# ERSETZUNG DER WASSERPUMPE 65128 IN 65131

TECHNISCHE INFO NR. 1096

**Mercedes Benz** | E-Klasse (W212)  
C-Klasse (W203 / W204)

RUVILLE-Nr.	OE-Nr.:
65128	271 200 02 01
65131	271 200 04 01

Bild 1: Wasserpumpe 65131

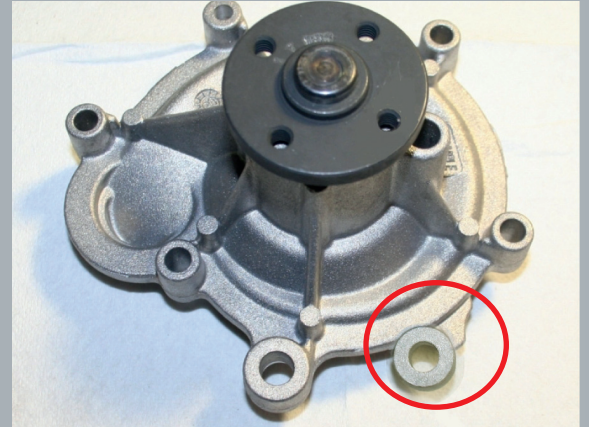
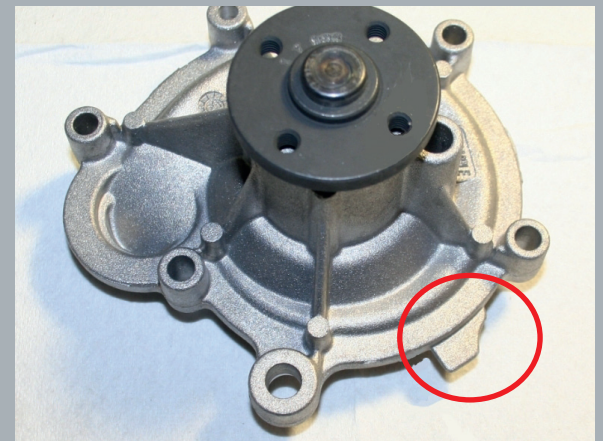
Die Wasserpumpe 65131 kann im Austausch für die Wasserpumpe 65128 verwendet werden.

Aber im umgekehrten Fall kann die Wasserpumpe 65128 im Austausch **NICHT** für die Wasserpumpe 65131 genutzt werden.

OE-seitig wurde die Wasserpumpe 65128 durch die Wasserpumpe 65131 ersetzt.

Bei der Wasserpumpe 65131 befindet sich eine zusätzliche Befestigungsbohrung am Gehäuse.
